## 42. Änderung des Flächennutzungsplans und Bebauungsplan Nr. 60 „Ulmenallee/Im Wiesengrund“ mit ÖBV

Bau-, Umwelt- und Planungsausschuss 10.09.2019

Beratung über die Ergebnisse des Planverfahrens und Vorschlag: Feststellungs- und Satzungsbeschluss

**Vorschlag: 42. FNP-Änderung**

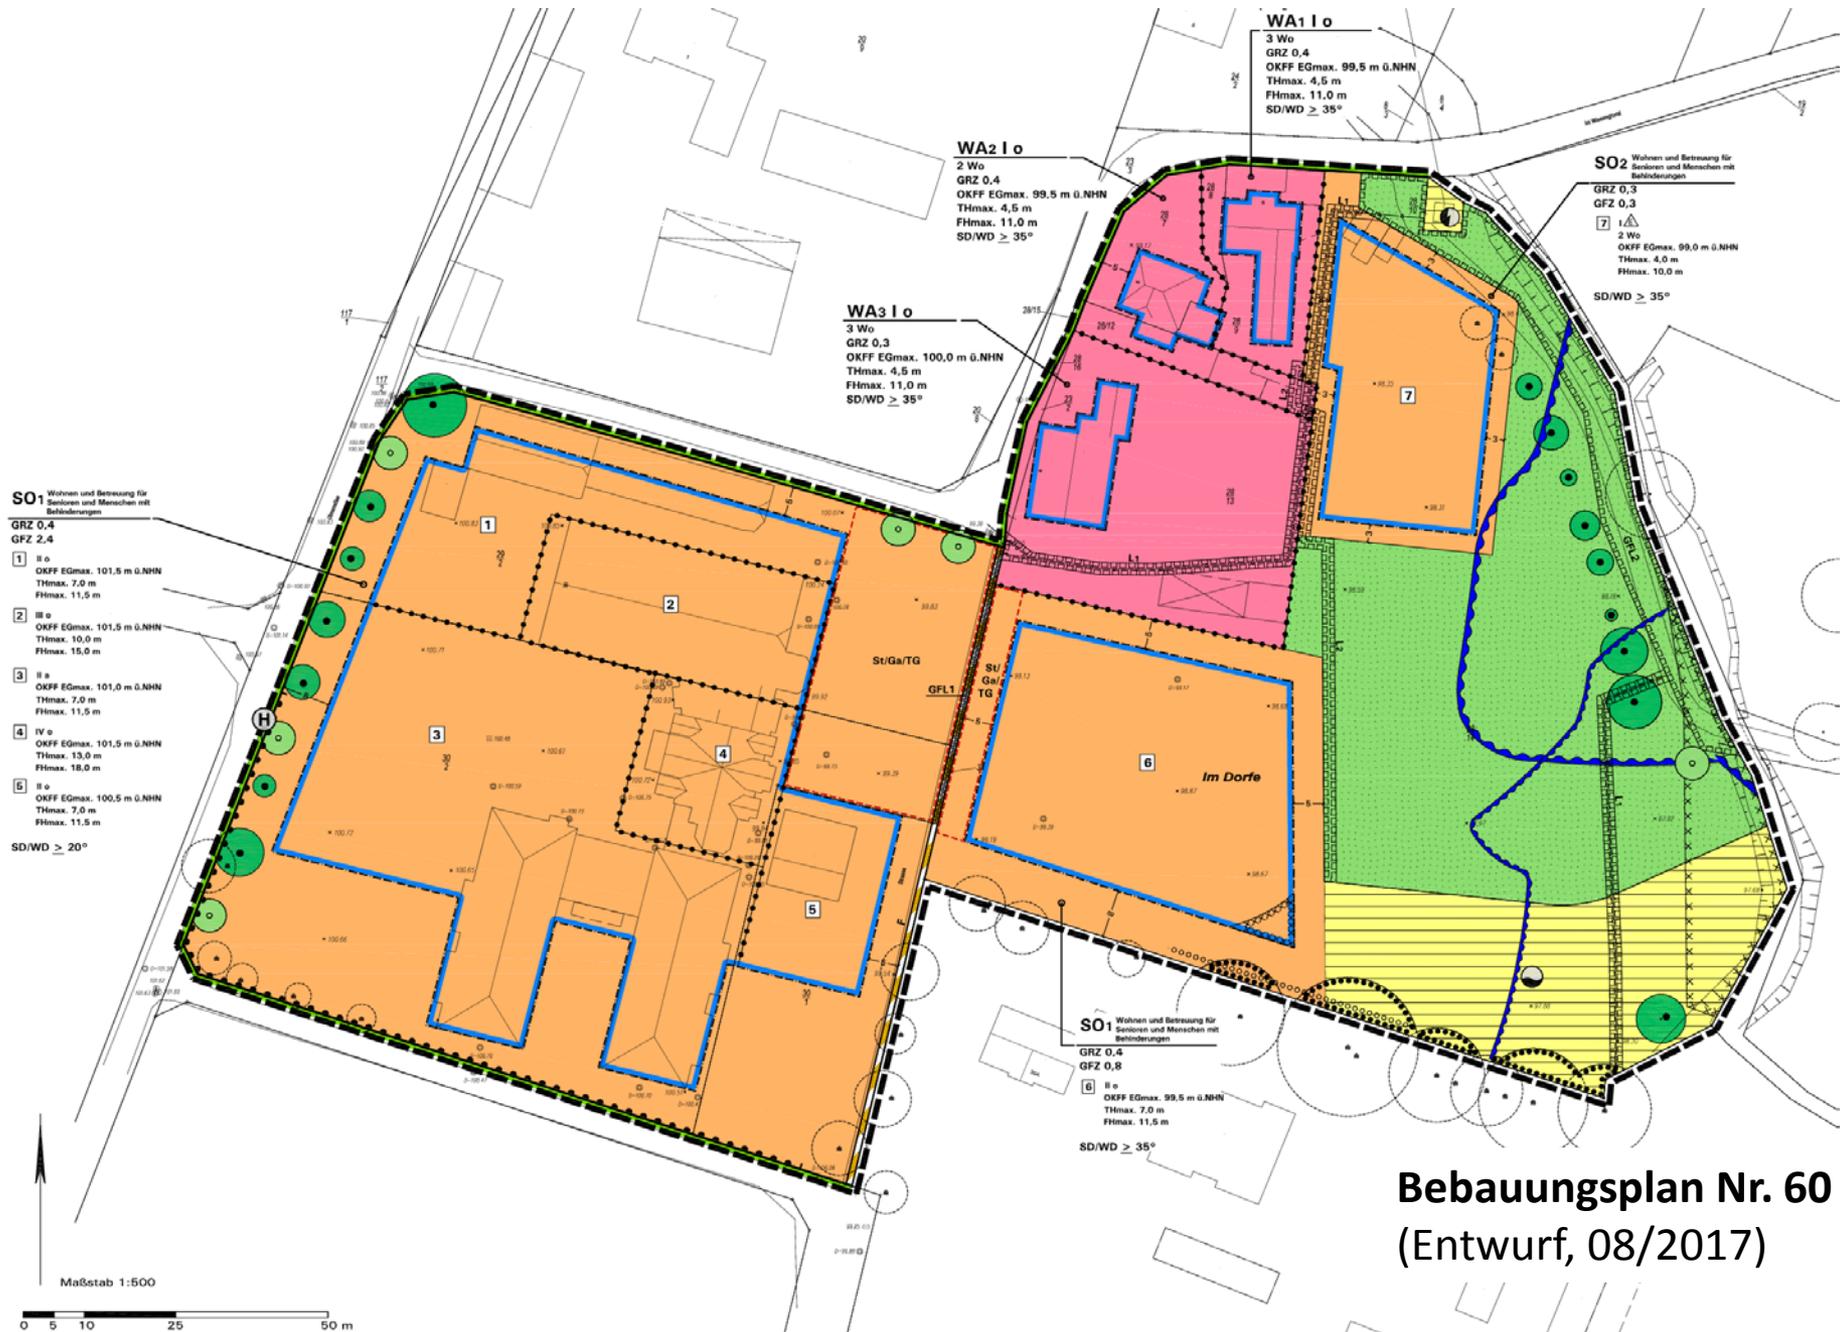
- Keine wesentlichen Änderungen zum Satzungsstand
- Ergänzender Hinweis G.9 zum Artenschutz in Plankarte
